Keuringsverslag van een elektrische laagspanning- en zeer lage spanningsinstallatie

NIET CONFORM

Datum keuring: 11/09/2024
ID-label: Kolonel Dusartplein 34 bus 10 EK
Inspecteur: Steve Maes
B.T.W. nr.:-

Controlebezoek van een huishoudelijke installatie volgens (KB 08/09/2019) - AREI Boek 1- 6.5. en 4.2.4.3.

Afbeelding schakel- en verdeelbord:

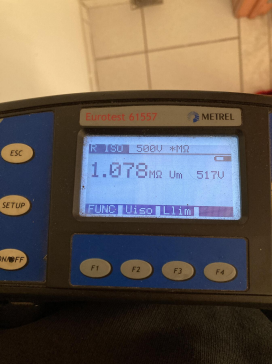
I3.10 De aansluiting van de aardingsonderbreker is te herzien. Deze dient aan de ene zijde verbonden te zijn met de aardgeleider en aan de andere zijde met de hoofdaardingsklem, equipotentiale verbindingen, beschermingsgeleiders, enz...(Boek 1 Onderafdeling 5.4.2.1 en 2.5)

Bij aardonderbreker in open stand is er nog steeds verbinding met het verdeelbord dit wijst op aftakkingen voordat de aardgeleider toekomt aan de aardonderbreker daarom geen correcte meting kunnen uitvoeren.

I4.05 De aansluitingen van de hoofd-equipotentiaalverbindingen (water, gas, vertrek en terugvoerleiding van verwarming) dienen vervolledigd te worden. (Boek 1 Onderafdeling 5.4.4.1.)

Collector appartement, aarding hangt los.

I5.10 Niet gebruikte invoeringen van het verdeelbord zijn niet correct of onvoldoende afgedicht. (Boek 1 Afdeling 5.1.4. en 4.2.2.3.)

I6.03 De nominale stroomsterkte van de algemene en/of bijkomende differentieelschakelaar dient aangepast te zijn aan de overstroombeveiliging. (Boek 1 Afdeling 4.4.1.)

Bijkomende slechts 25A (teller 40A)

I6.05 De algemene differentieelstroombeschermingsinrichting dient aan het begin van de installatie geplaatst te worden (onmiddellijk na kWh teller), dit om de bescherming tegen onrechtstreekse aanraking te verzekeren bij gebruik van leidingen van klasse I (XFVB, VFVB, EXAVB, EVAVB, ...). (Boek 1 Onderafdeling 5.3.5.3 + 4.2.4.3.)

In verdeelbord kelder.

I7.01 De nominale stroomsterkte van de beveiliging dient aangepast te worden aan de toelaatbare stroomsterkte van de stroomafwaarts geïnstalleerde leiding en/of verbruiker. (Boek 1 Afdeling 4.4.1.)

Vertrek U32A automaat.
